MPGN/2702/07

dotyczy przetargu nieograniczonego na: „Wykonanie i osadzenie stolarki PCV o pow. ca. 428,21 m² (197 szt.) w budynkach administrowanych przez MPGN Sp. z o.o. w Grudziądzu”.

Dla ilustracji posłużmy się przykładem konkretnego okna:

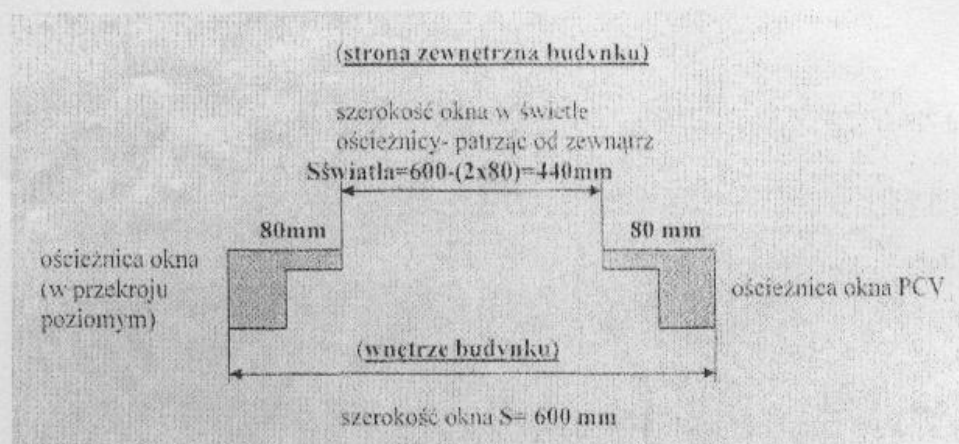
Wykonawca chciałby się upewnić czy dobrze zrozumiał pojęcie powierzchni okna liczonej w świetle ościeżnicy – patrząc od zewnątrz i związanej z tym wyznaczeniem ceny 1 m² określone w pkt. XIII SIWZ.

- okno 1 skrzydłowe, szerokość okna 0,60 m, wysokość okna 0,80 m
- przyjmijmy, że wysokość ościeżnicy PCV od zewnątrz wynosi 80 mm.

Postępujemy analogicznie przy wyznaczaniu wysokości H okna z rozpatrywanego przykładu:
wysokość okna $H = 800 \text{ mm}$
wysokość okna w świetle ościeżnicy- patrząc od zewnątrz $H_{\text{światła}} = 800 - (2 \times 80) = 640 \text{ mm}$

Pytanie: Czy w opisanym przykładzie sposób rozumienia powierzchni światła ościeżnicy okna i sposób wyznaczenia ceny 1 m^2 z pkt. B jest zgodny z oczekiwaniami Zamawiającego zawartymi w SIWZ?

Tak. Zgodnie z pokazanym przykładem sposób rozumienia powierzchni światła ościeżnicy okna jak i sposób wyliczenia ceny 1 m^2 z pkt. B jest zgodny z oczekiwaniami Zamawiającego zawartymi w SIWZ.
